東京電力(株)柏崎刈羽原子力発電所 5 号機
の炉心シュラウドのひび割れについて
(案)

平成 15 年 9 月 1 日

原子力安全・保安院

柏崎刈羽 5 号機中間部胴溶接部 (H 4 内側) 近傍の点検結果

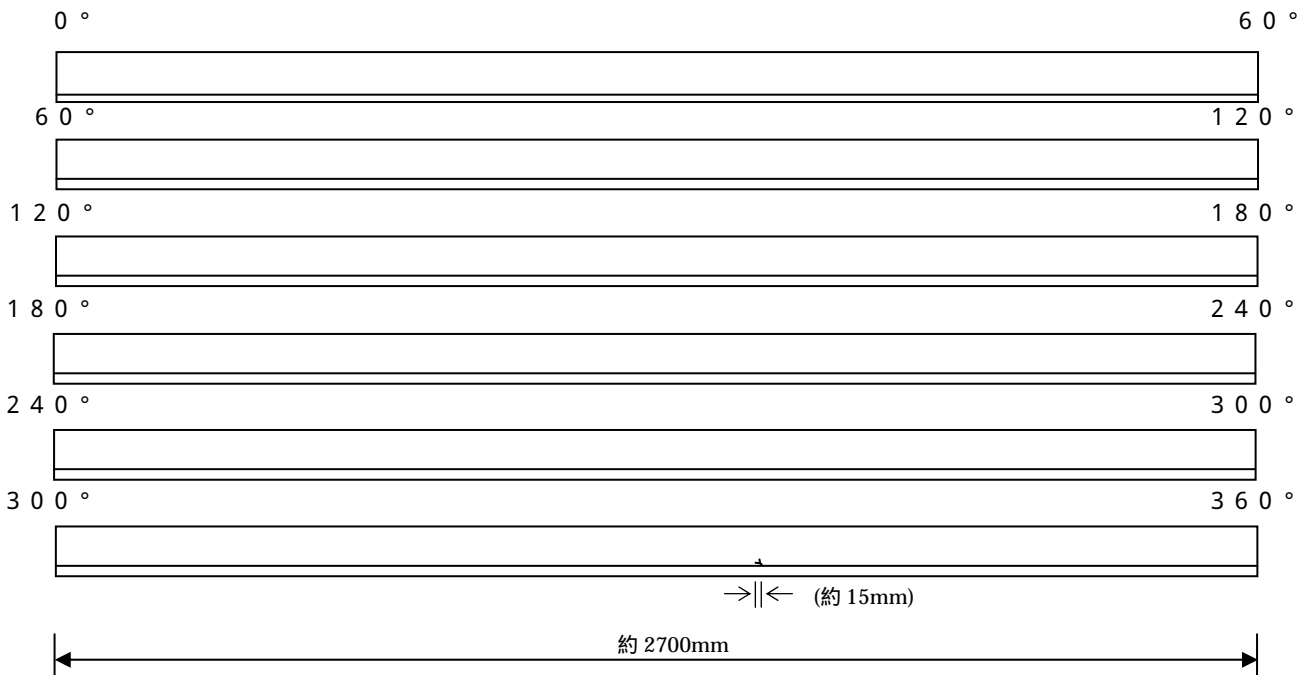
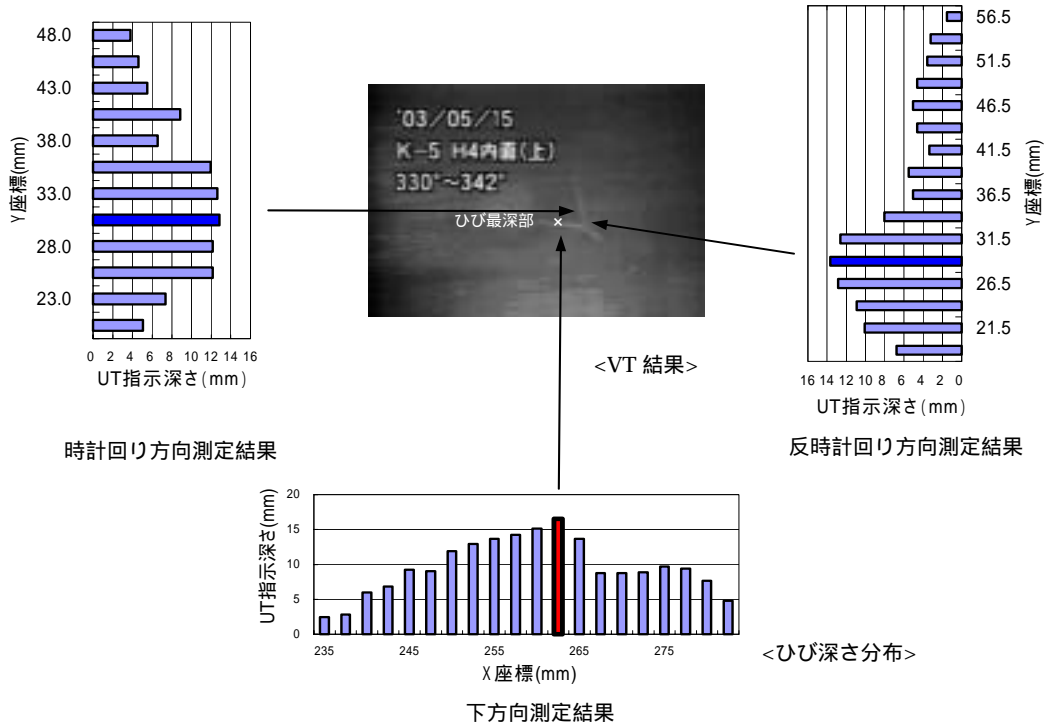
東京電力(株)による目視点検の結果、中間部胴内側溶接部(H4)のすぐ上の部分にY字型のひび割れが1ヶ所、中間部胴内側の縦溶接線(V14)近傍に放射状のひび割れが1ヶ所確認された。(点検結果:参考資料2-3参照)

東京電力(株)は、以下の理由から、中間部胴に発生したひび割れは応力腐食割れ⁴であると推定した。

柏崎刈羽5号機において確認された、中間部胴の溶接部内側近傍のひび割れは、製造履歴が同様な柏崎刈羽1号機のひび割れと、発生状況(ひび割れの形状、炉心シュラウドの材料、表面加工方法、製造方法等)が類似している。

また、当院としては東京電力(株)がひび割れの発生原因を応力腐食割れであると推定したことについては、各種の調査及び解析の結果からみて、科学的合理性を有するものとする。

柏崎刈羽 5 号機中間部胴縦溶接部 (V 1 4 内側) 近傍の点検結果

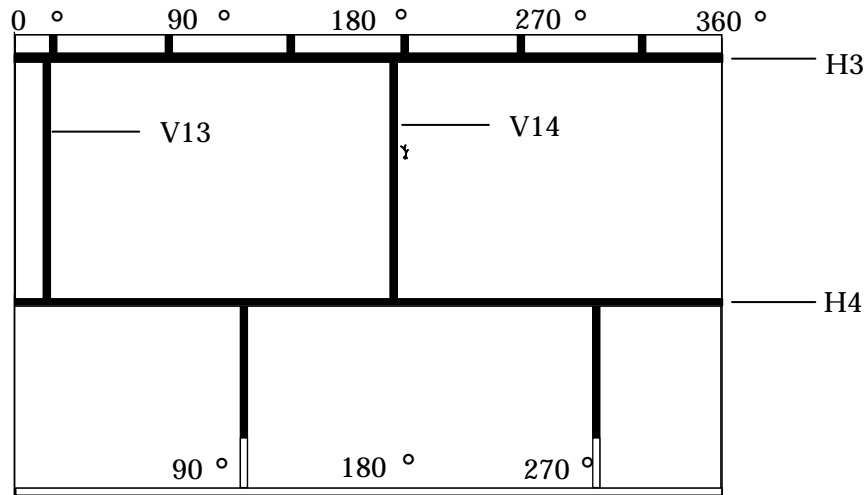
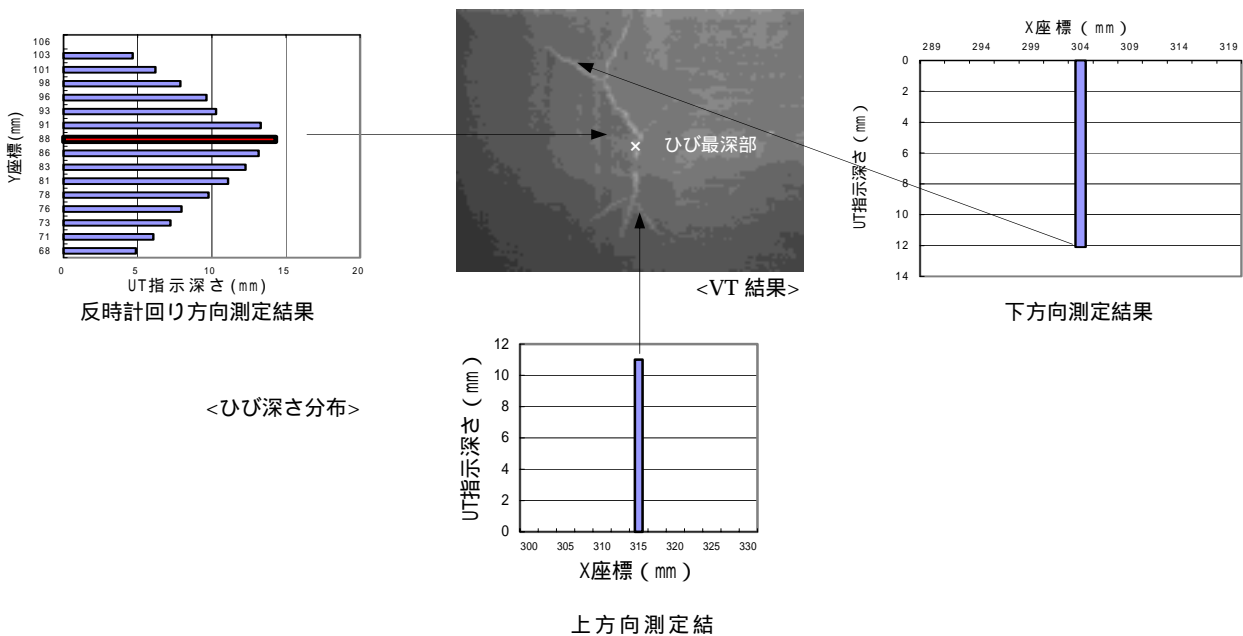
東京電力(株)は、中間部胴溶接部(H4)内側近傍に存在するY字形のひび割れ及び中間部胴縦溶接部(V14)内側近傍に存在する放射状のひび割れを1ヶ所に寄せ集めて(保守的に負荷条件が厳しくなるH4溶接部にあるものとして)部分貫通モデルにより評価を行っている。

福島第一4号機H4ボートサンプル調査

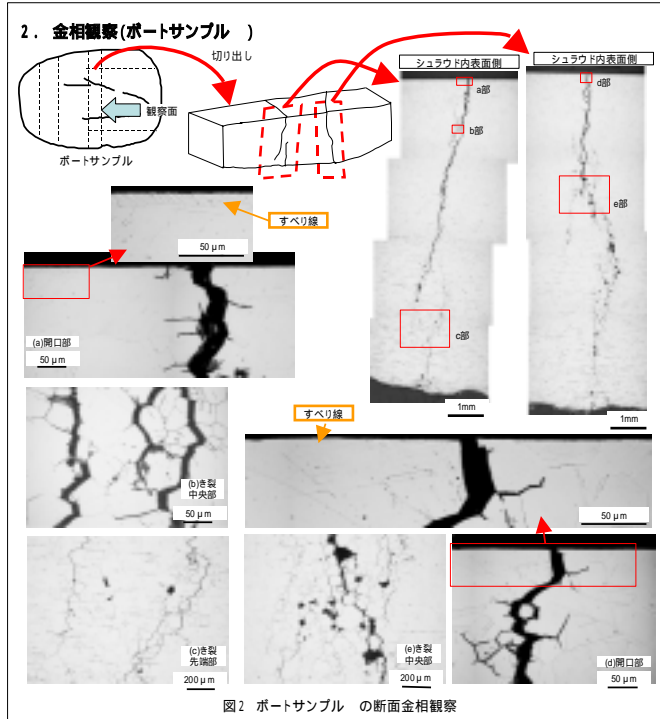
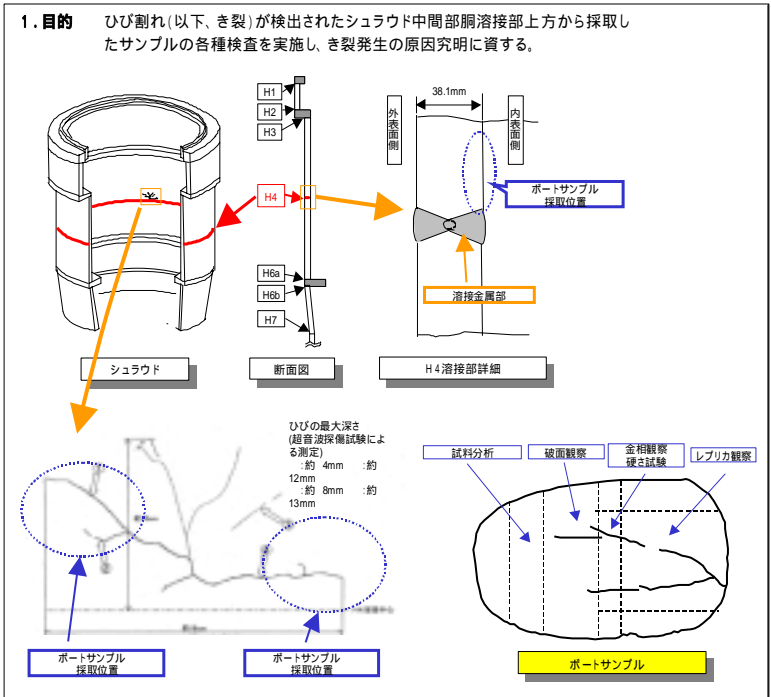
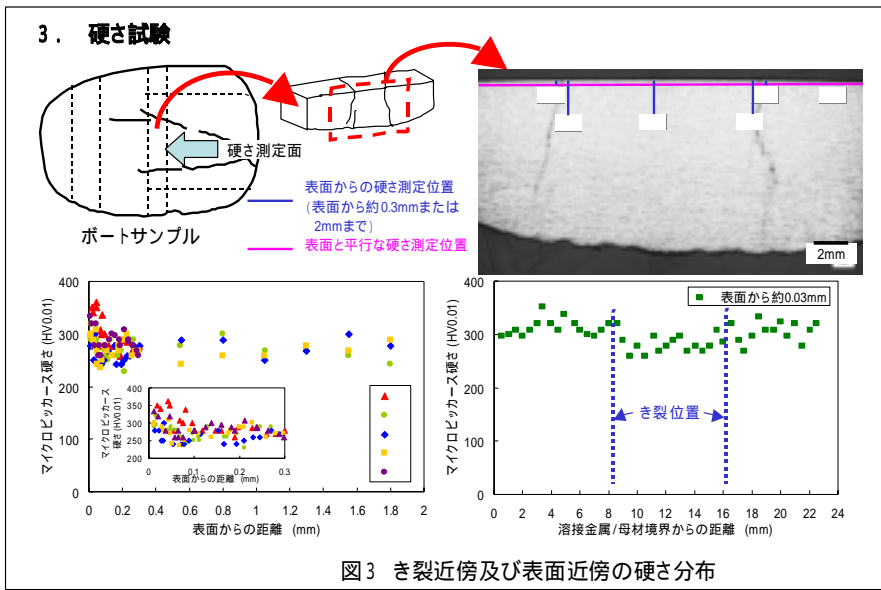
東京電力(株)福島第一原子力発電所4号機(以下「福島第一4号機」という)及び柏崎刈羽原子力発電所1号機(以下「柏崎刈羽1号機」という。)では、平成14年に炉心シュラウドの中間部胴に放射状のひび割れが確認され、調査分析のためサンプルが採取された。調査結果から、このひび割れは応力腐食割れであると推定された。(サンプル調査の結果：参考資料3-1、3-2参照)

- ・シュラウド内表面で発生したき裂は、表面では放射状に進展していた。
- ・観察したき裂のほぼ全体が粒界割れであった。き裂内部には腐食生成物が付着し、一部は粒内に成長していた。また、2次き裂の一部は溶接金属に達していた。
- ・表面(50 μm程度まで)は硬さがHV300程度に高くなっていた。また、照射硬化による母材の硬化が認められた。
- ・結晶粒界でのCr濃度の低下とNi及びSi濃度の増加が観察され、これら合金元素の濃度変化は照射誘起偏析によると考えられる。

本調査の結果と溶接により発生する引張残留応力及び炉水中の比較的高い溶存酸素濃度を考慮すると、このき裂は応力腐食割れ(SCC)であると考えられる。

図 軸方向ひび割れ評価の概念（中間部胴の例）

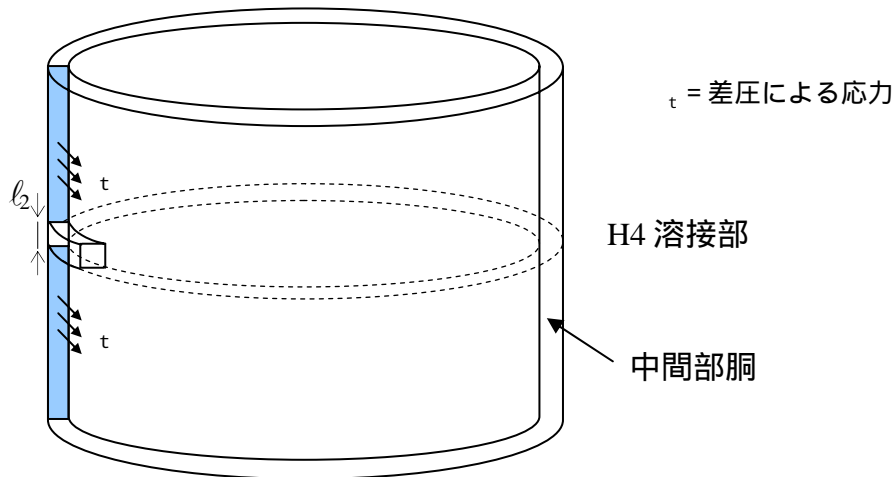
軸方向のひび割れが構造強度に与える影響については、検討の結果その影響は非常に小さいものと評価した。(参考資料5 - 2参照)

強度評価は、通常運転中に地震が発生した時に負荷される荷重を考慮し、その際発生する応力を貫通ひび割れを除いた残りの部分で一様に受ける（一次一般膜応力）として、発生応力 < 許容応力であることを確認する。評価の概念図を下図に示す。

周方向のひび割れと同様、ひび割れの進展により残存する部分が減少し、発生応力が増大する。発生応力 = 許容応力となった時の軸方向の健全部分の長さが軸方向の必要残存長さとなる。

この場合、軸方向の必要残存長さは約 4 m の中間部胴高さに対して約 150 mm（全面積 $2.1 \times 10^5 \text{ mm}^2$ に対して必要残存面積は $7.8 \times 10^3 \text{ mm}^2$ ）と非常に小さいことが確認された。

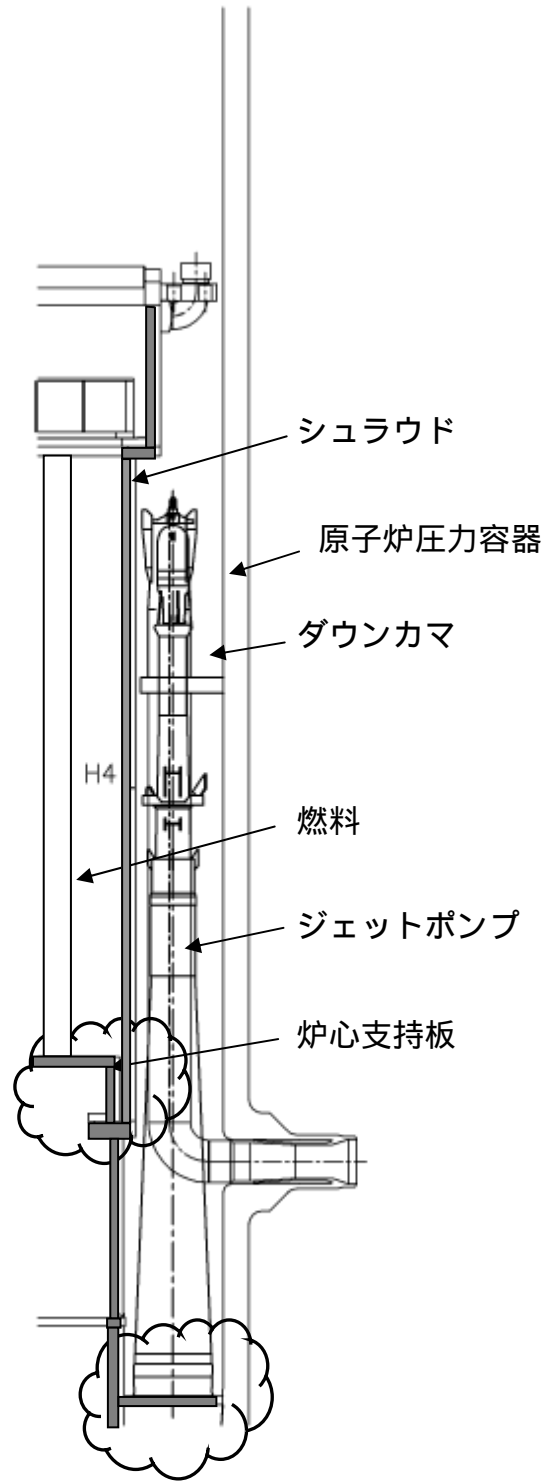
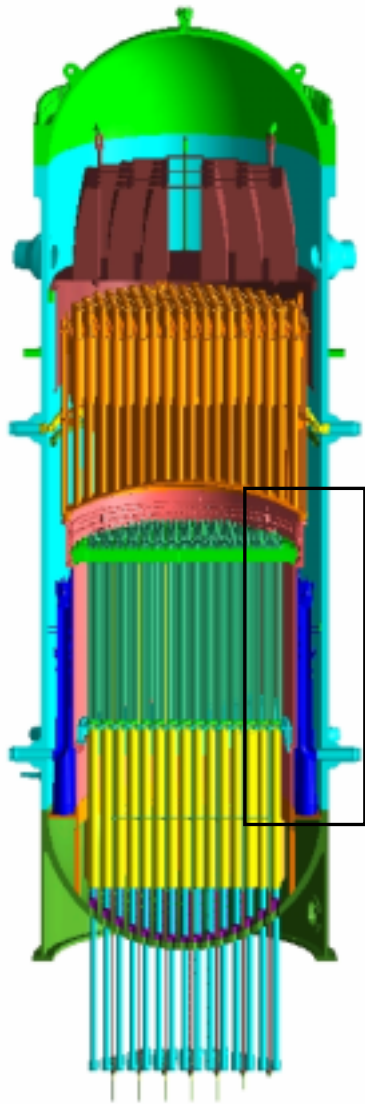
炉心シュラウド中間部胴（H4 溶接部）内表面には複雑な分岐を伴うひび割れが観察されている。複雑な分岐を伴うひび割れが、内部でひび割れが合流し、ルースパーツとなる可能性について評価した。

複雑な分岐を伴うひび割れは、開口部付近では、主となるひび割れに沿って多岐に分岐し、主となるひび割れの先端に近づくにつれ、分岐は少なくなる傾向にあることが確認されている（図-1 参照）。すなわち、内部にいくほど、ひび割れ進展に支配的となる応力が明確となり、回り込んでルースパーツを発生するような特異なひび割れ進展は考えられない。

なお、複雑な分岐を伴うひび割れは、主に炉心シュラウド胴部溶接部（H4）内表面に見られるが、仮にルースパーツとなったとしてもルースパーツは上昇することなく（炉心シュラウド内壁と最外周燃料とのギャップ 66.5 mm、上向きの流速 0.3 m/s）炉心支持板上もしくは炉心支持板と炉心シュラウド壁間に滞留すると考えられる。

一方、外表面に見られるひび割れは内表面ほど表面のひび割れ形状が複雑でなく、ルースパーツ発生の可能性はさらに低いと考えられる。仮にルースパーツが発生したとしても炉心シュラウド外壁近くの流速は遅いためダウンカメラ* 底部に滞留するものと考えられる。（図-2 参照）

実際に炉心シュラウドに発生したひび割れが貫通したとする場合、バイパスフローは非常に細かいひび割れからの漏えいとなり、実際の開口部面積は直方体の欠損に対して非常に小さいと考えられる。

当院としては、これらの評価は妥当であると考えます。
